Product Change Notice (PCN)

件名: 汎用リニア シェント電源 IC (SOP-8 パッケージ製品) の前工程変更を伴う後工程拠点移管

発行日: 3/11/2024

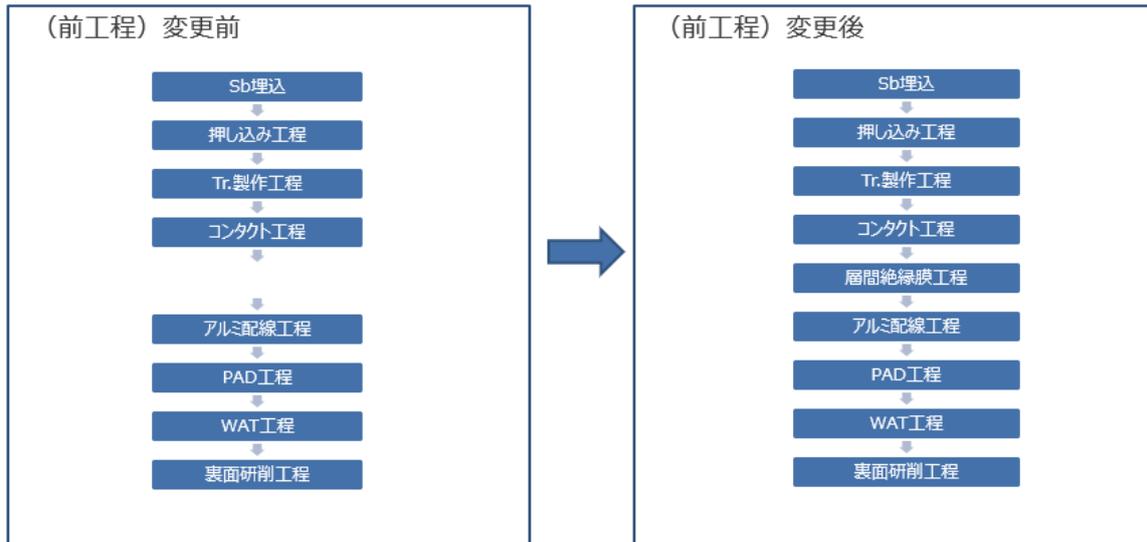
< 材料 >

後工程

一部の材料は異なりますが、量産実績がある材料を使用します。

材料	現行品	UTL 品
リードフレーム材質	Fe 系	Cu 系 (Palladium Pre-Plated Lead Frame)
レジン	エポキシ樹脂	エポキシ樹脂 (ハロゲンフリー)
めっき	Sn-Bi	Pd (Palladium Pre-Plated Lead Frame)
ワイヤ	Au(23um)	Au(25um)

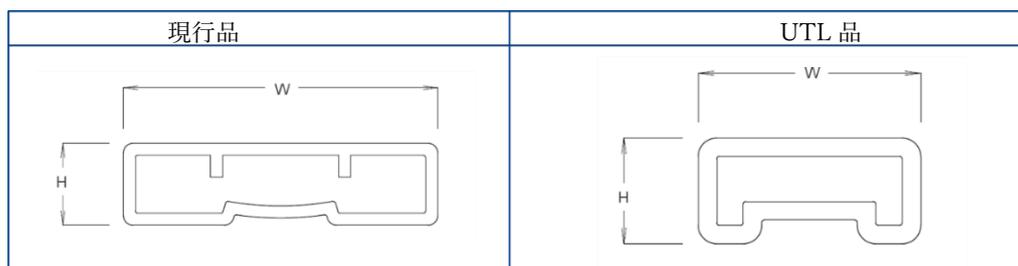
チューブサイズは下記の通り異なります。  
 チューブはオープン品で量産実績があります。

現行品 (L×W×H), 梱包数	UTL品 (L×W×H), 梱包数
530×13×3.4 (mm), Max100 個	507~509×8.4×4.0 (mm), Max90 個

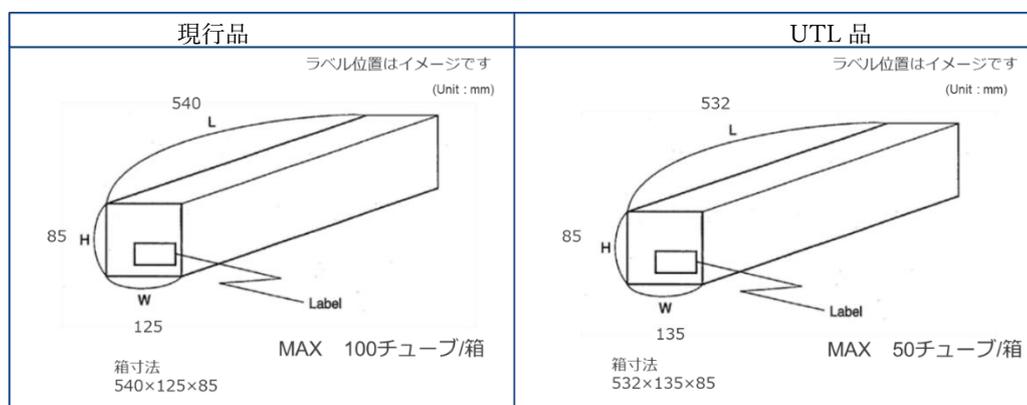
チューブ品の梱包箱サイズは寸法が下記の通り異なります。  
 量産実績がある標準仕様を採用します。

現行品 (L×W×H)	UTL品 (L×W×H)
540×125×85 (mm)	532×135×85 (mm)

## 製品の識別方法:

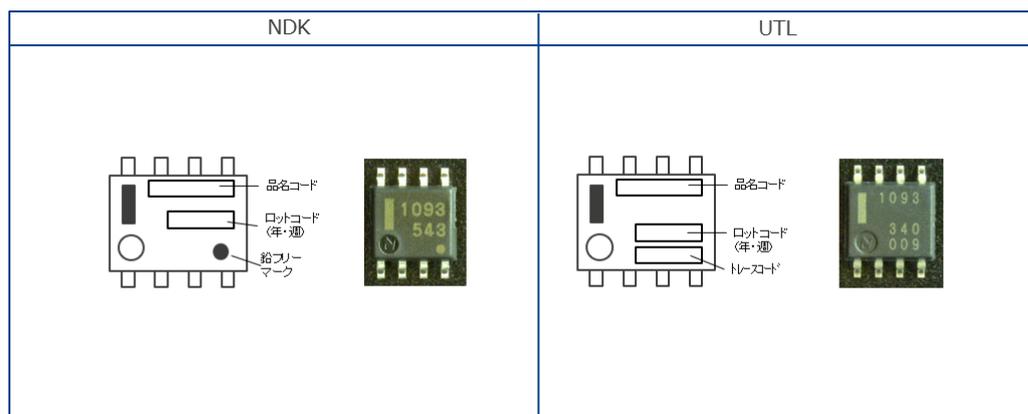
捺印/外形の見栄え（字体、鉛フリーマーク削除、トレースコード追加）は変わりますが、品名コード、ロットコードの捺印/外形情報の変更はありません。

生産拠点はラベル（リール、内装箱）で識別可能です。

UPC で始まる製品の例 受注型名末番 : -A → -AX  
(\*1)の文字 : 04 → FH
